Naše zn. 37327/2024-SŽ-OR HKR-NPI
Listů/příloh 6/1

Vysvětlení, doplnění, změna zadávací dokumentace č. 3 k veřejné zakázce – 64024106

Oprava kolejí a výhybek v dopravně Kořenov

Dle výkresu projektové dokumentace 2.002 Situace jsou projektem navrženy k osazení 2 stožáry o délce 10m (číslo OS4A a OS13).

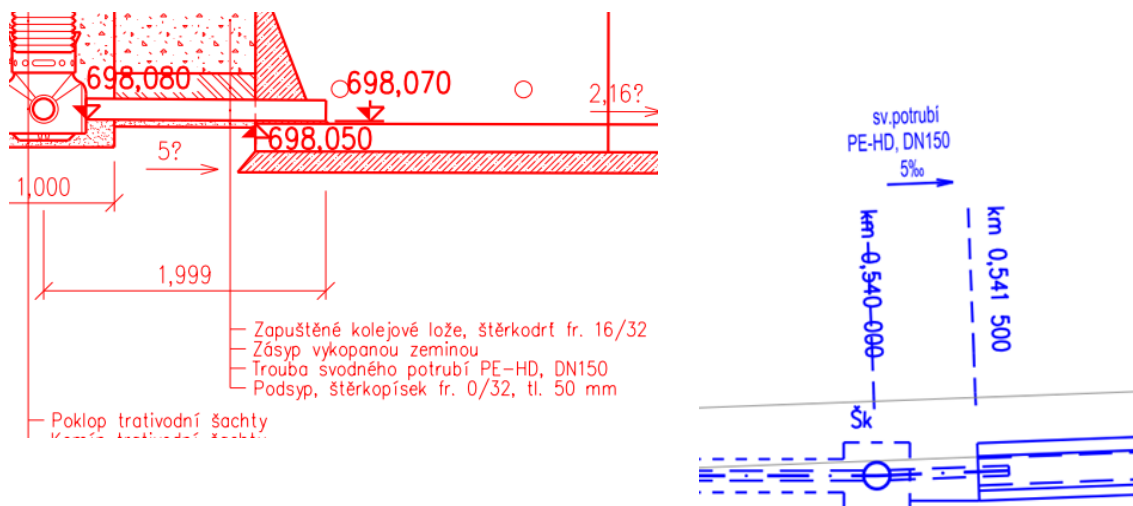
"V poznámce rozpočtu: SO 01.2 - Přeložka a ochrana sítě - úprava osvětlení, je uvedena položka: 37/749310100060 -Venkovní osvětlení Osvětlovací stožár sklápěcí výšky od 10 do 12 m, žárově zinkovaný, vč. výstroje, stožár nesmí mít dvířka (z důvodu neoprávněného vstupu)

Zhotovitel žádá o uvedení správného počtu stožárů, které mají být vztyčeny, a o aktualizaci množství v navazujících položkách (např.výkopy pro tyto stožáry)?

Zadavatel tímto sděluje, že v průběhu realizace stavby bude vyzískán jeden osvětlovací stožár OS 13, který bude v rámci stavby znovu osazen. Zadavatel také opravil položku č. 35 v SO 01.2. - Přeložka a ochrana sítě - úprava osvětlení. V návaznosti na předmětný dotaz tedy Zadavatel opravil Díl 4 části 2 a 3 Zadávací dokumentace.
